RELATÓRIO PRELIMINAR DE ACOMPANHAMENTO DE EDITAL

Concorrência Presencial nº 012/24/SIURB.

Contratação de empresa ou consórcio de empresas de engenharia para a execução das obras de implantação da galeria de desvio e do reservatório de contenção das cheias dos córregos Paraguai e Éguas, conforme especificações constantes no TERMO DE REFERÊNCIA - ANEXO I, ESTUDO TÉCNICO PRELIMINAR – ANEXO IA E PROJETOS – ANEXO IB e as demais partes integrantes deste Edital, independentemente de transcrição. (peça 4, fl. 2).

Figura 1 – Detalhe dos locais de execução do jet grouting na parte externa das lamelas e nos pilares P1 e P37.

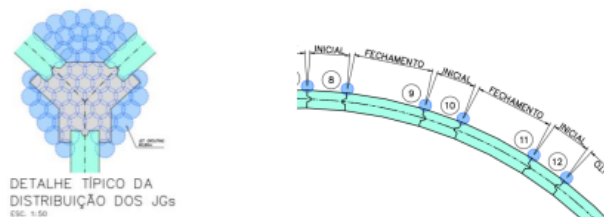
Inicialmente, cabe registrar que a Auditoria não propôs um método de execução, mas sim apontou que os documentos técnicos apresentados não demonstravam de forma clara e precisa como as etapas de execução seriam realizadas.

Cabe registrar que as etapas de execução para a "Região Y" não foram localizadas nos projetos apresentados. Com isso, não é possível verificar se a sequência de trabalhos será a execução das colunas de jet grouting, seguida pela escavação parcial, demolição das colunas de jet grouting e execução dos pilares.

Dessa forma, a ausência de informações claras nos projetos estruturais consultados gera incerteza quanto às fases de execução dos pilares 1 e 37, que são responsáveis pelo travamento das paredes de diafragma. Tal ausência de informação impacta na estimativa e na análise das quantidades dos elementos que constituem a solução projetada, tanto pela Auditoria, quanto pelos licitantes.

Feita essas ressalvas, o item de serviço foi reduzido de R\$ 18.674.595,34 (c/ BDI) para R\$ 5.474.888,76 (c/ BDI) no Edital republicado.

Figura 2 – Planta de situação do Reservatório e detalhe da região Y

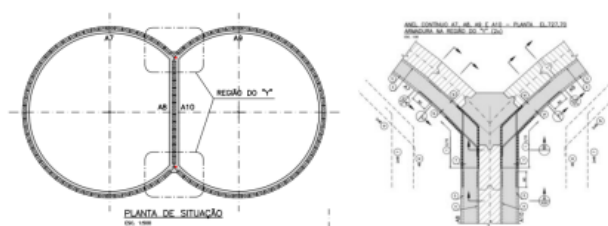
Tais informações devem estar consignadas no projeto estrutural, cujo responsável técnico levanta os dados e realiza os cálculos necessários para definir a metodologia adequada para a correta execução da obra.
